RESOLUCIÓN No.

POR MEDIO DE LA CUAL SE OTORGA UN PERMISO DE VERTIMIENTOS Y SE ADOPTAN OTRAS DETERMINACIONES

7. Que técnicos de la Corporación procedieron a evaluar la información aportada, generándose el informe técnico con radicado **IT-03679-2025 del 11 de junio de 2025**, en cual se formularon las siguientes observaciones y conclusiones cuales hacen parte integral del presente acto.

Asunto: Permiso de Vertimientos.

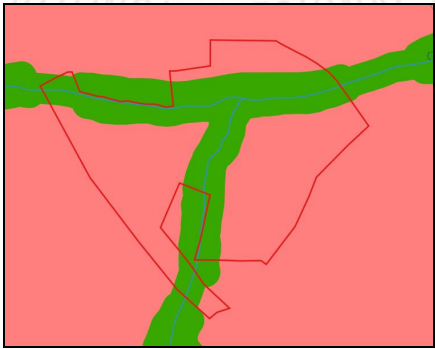
Fuente de abastecimiento: Durante la visita técnica se informa que se cuenta con prestación de servicio de acueducto La Enea, no obstante no se presenta certificación por parte del mismo en la documentación entregada.

Por lo anterior, mediante radicado CE-09616-2025 del 31 de mayo de 2025 se hace entrega de certificado por parte de la Corporación La Enea, en la cual se indica que el predio con FMI 020-81021 cuenta con la prestación del servicio de acueducto por parte del mismo.

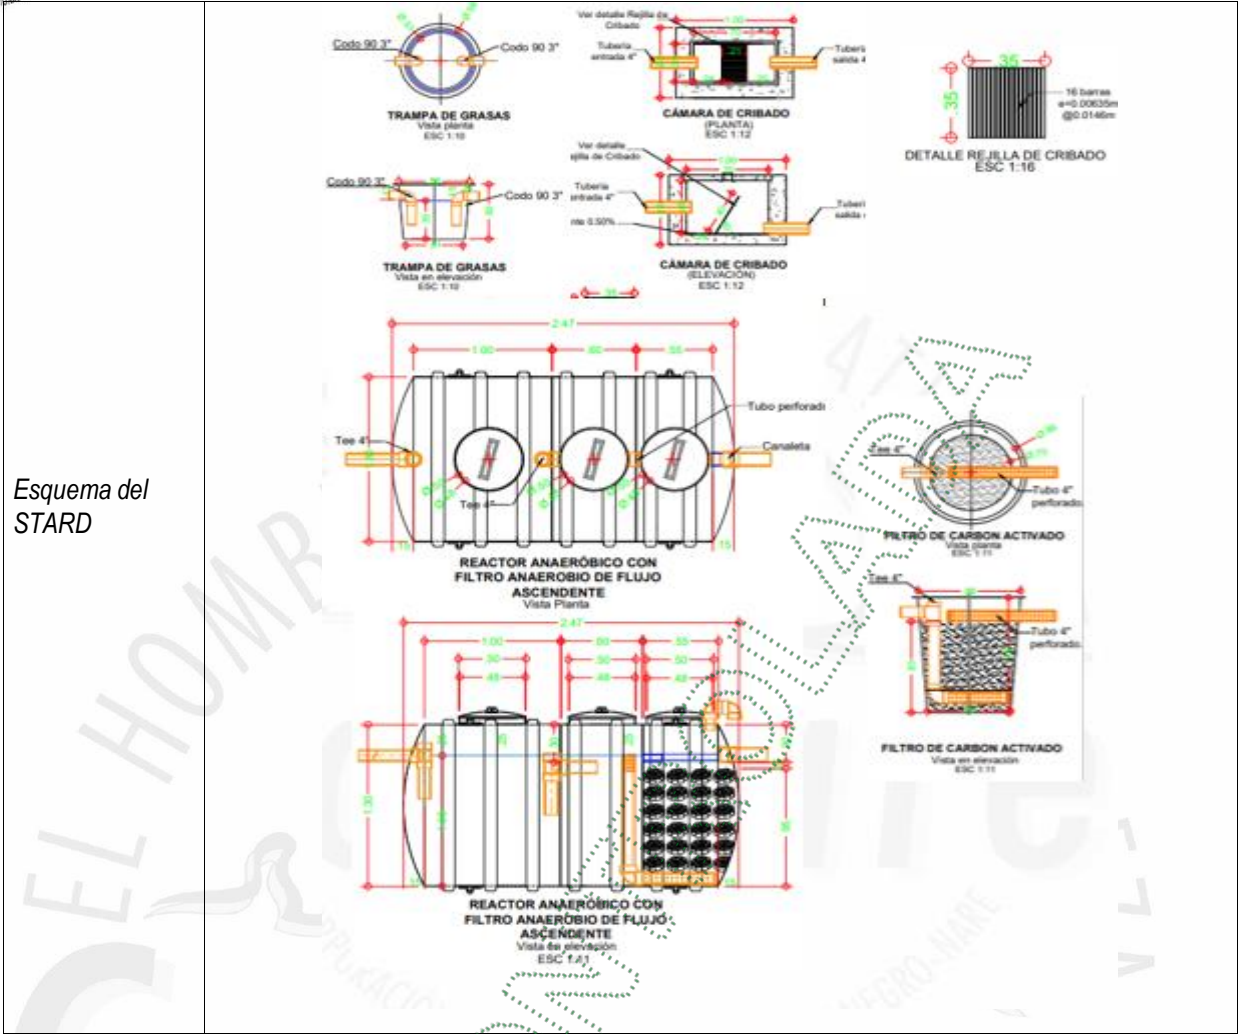
Características del o los sistemas de tratamiento propuestos por el interesado:

Se toma como base para el cálculo 18 trabajadores diariamente, con una contribución de agua residual de 50 L/hab-día para un caudal de 0,024 L/s.

- El **SISTEMA DE TRATAMIENTO DE AGUAS RESIDUALES DOMÉSTICAS cumple** con los **PARÁMETROS TÉCNICOS** que exige la norma para un adecuado procesamiento de los residuos líquidos antes de su disposición final al agua.

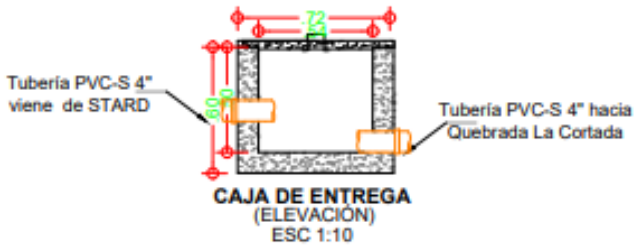
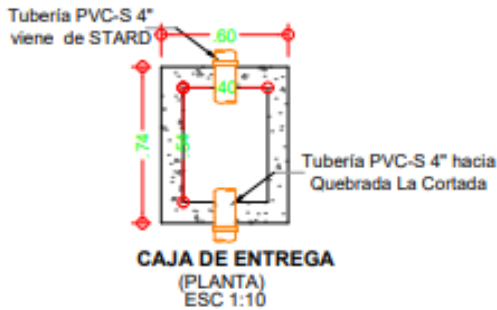
Estudios técnicos y diseños de la estructura de descarga de los vertimientos: Mediante radicado CE-06056-2025 en el documento denominado “Descarga vertimientos_Maderas_San Nicolás” se informa “...se realizó el chequeo hidráulico de la tubería de descarga donde se puede observar que la relación de caudales de $q/Q \leq 0.85$ se cumple, por tanto, la tubería tiene la capacidad de transportar un caudal de 0.024 L/s. A partir de esta información se extrae lo siguiente y se complementa con la información reportada mediante el radicado CE-09739-2025:

Obra N°:				1	Tipo de la Obra:				Tubería de Descarga			
Nombre de la Fuente:				Q. La Cortada				Duración de la Obra:		Durante la vigencia del permiso		
Coordenadas								Altura(m):		0,50		
LONGITUD (W) - X				LATITUD (N) Y				Z		Ancho(m):		
-75	22	46,79	6	11	19,35	2085	Longitud(m):		0,54			
							Diámetro (m)		0,102			
							Pendiente longitudinal (%)		2			
							Profundidad de Socavación(m):		No reporta			
							Capacidad(m3/seg):		0,000024			
							Cota Lámina de agua de la fuente de Tr= 100 años (m)		No reporta			
							Cota de punto más baja de la obra (m)		No reporta			
Observaciones:				La estructura de descarga no cuenta con obra complementaria de disipación.

Mediante radicado CE-06056-2025, en el documento denominado “Tubería_descarga_Maderas_SanNicolás” se hace entrega del diseño de la estructura de descarga, siendo esta la siguiente:

- La **OBRA de DESCARGA** del vertimiento **CUMPLE** con los parámetros técnicos de diseño que garantizan una adecuada disposición, sin causar impactos ambientales significativos en la zona ribereña del tramo de la corriente hídrica (Q. La Cortada), por lo que es factible autorizar la ocupación de cauce con esta estructura.
